上海市闵行区古美北社区02单元（S11-0502）控制性详细规划113街坊局部调整公众参与草案（补充公示）

规划组织编制单位：上海市规划和自然资源局 上海市闵行区人民政府
规划编制单位：上海闵行规划设计研究院有限公司

前言

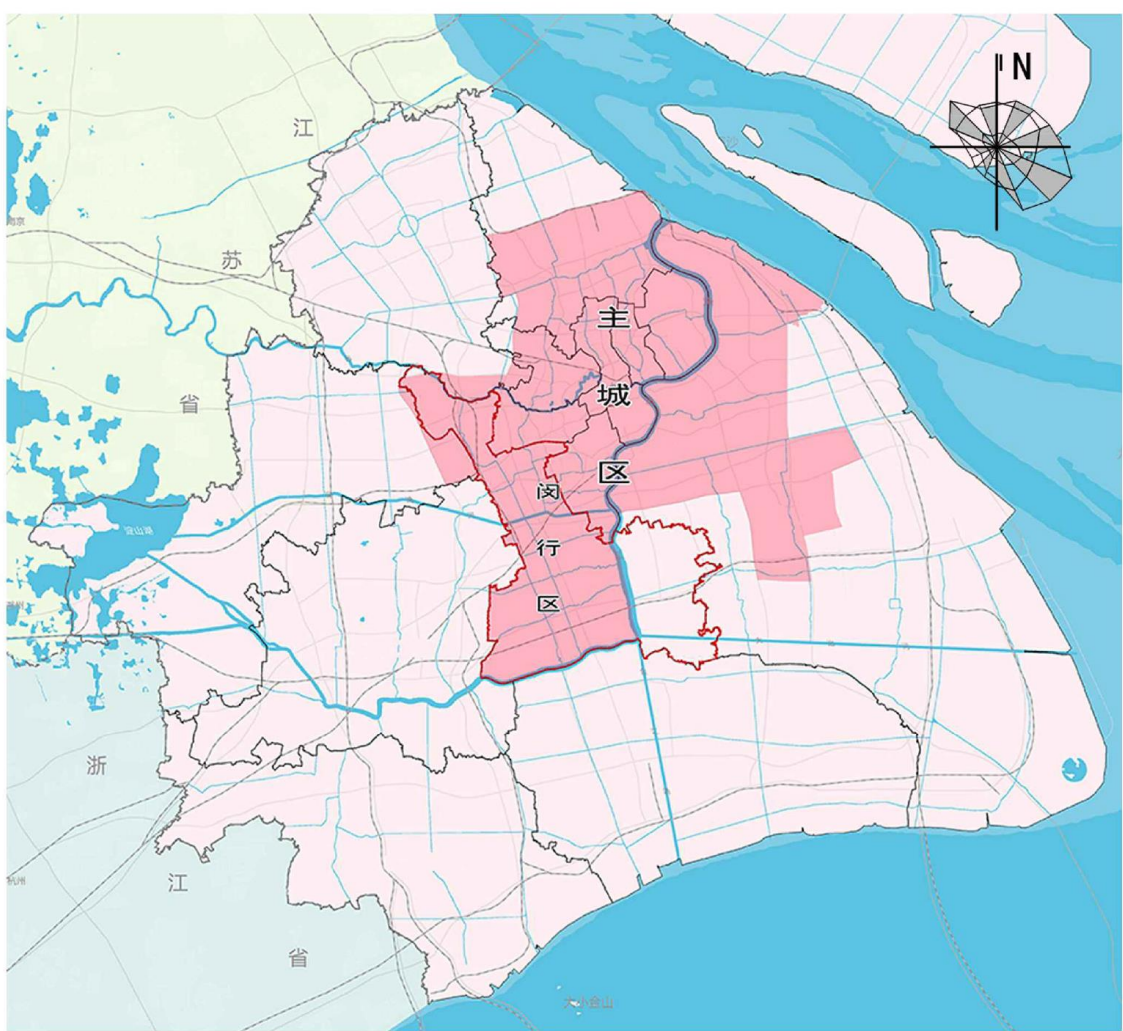
1、为促进职住平衡、提升地区环境品质，优化轨交站点周边用地布局。将113-04地块切分成113-07和113-08地块，其中113-07地块由商业文化商办混合用地调整为三类住宅组团用地，容积率上限2.2，建筑限高60米；113-08地块由商业文化商办混合用地调整为文化用地，容积率上限1.8，建筑限高50米。

2、根据土地权属情况，独立划示轨交12号线站点出入口。将113-06地块切分为113-09、113-10和113-11地块，其中113-09、113-10地块均由公共绿地调整为轨道站线用地，113-11地块为公共绿地。

3、根据上位规划要求，落实社区级公共服务设施配置。在113-07地块内综合设置社区文化活动和综合健身馆。

4、优化交通设施布局。将原113-04地块内综合设置的公共停车场调整至同街坊船浜北侧地块。

上轮公示图则

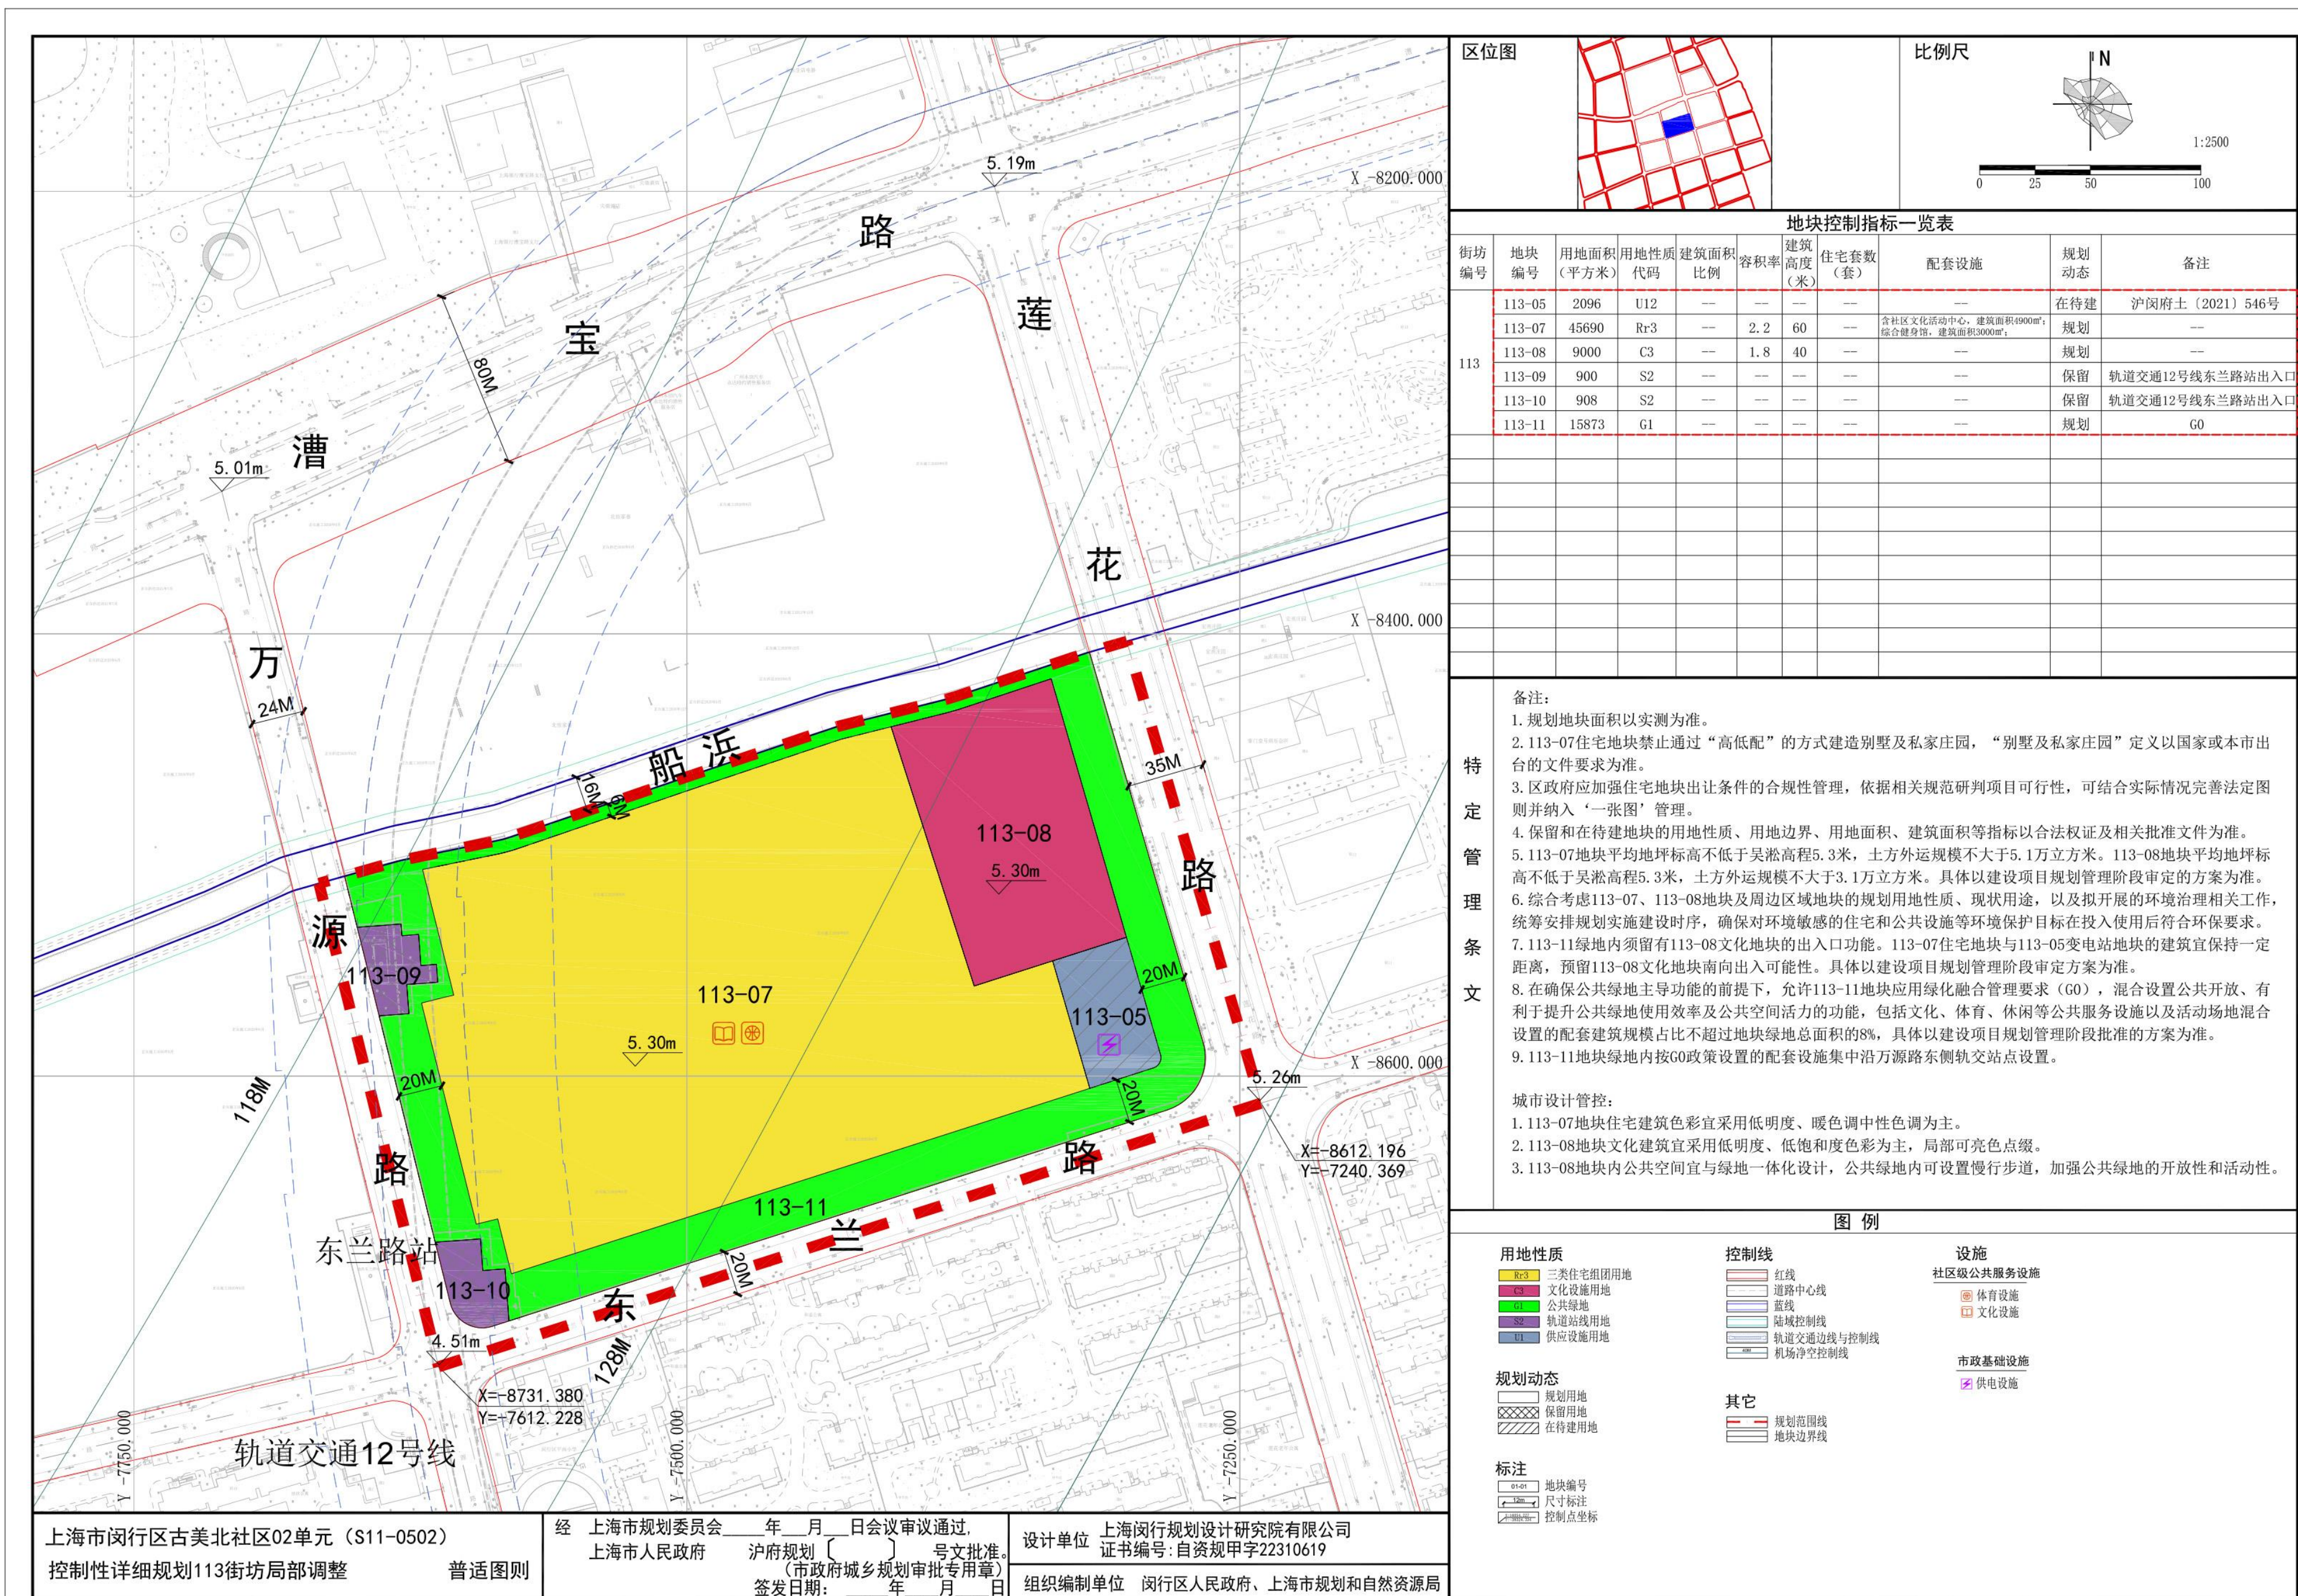
根据《中华人民共和国城乡规划法》的要求，已将《上海市闵行区古美北社区02单元（S11-0502）控制性详细规划113街坊局部调整》于2026年6月5日-2026年7月4日在闵行区政府网站、梅陇镇政府及项目现场向社会公示，听取公众意见及相关职能部门意见。现对规划方案进行优化完善，文化设施结合轨交站点布置，突出站点的公共属性，提升公服设施可达性和社区环境品质。修改后图则进行补充公示。
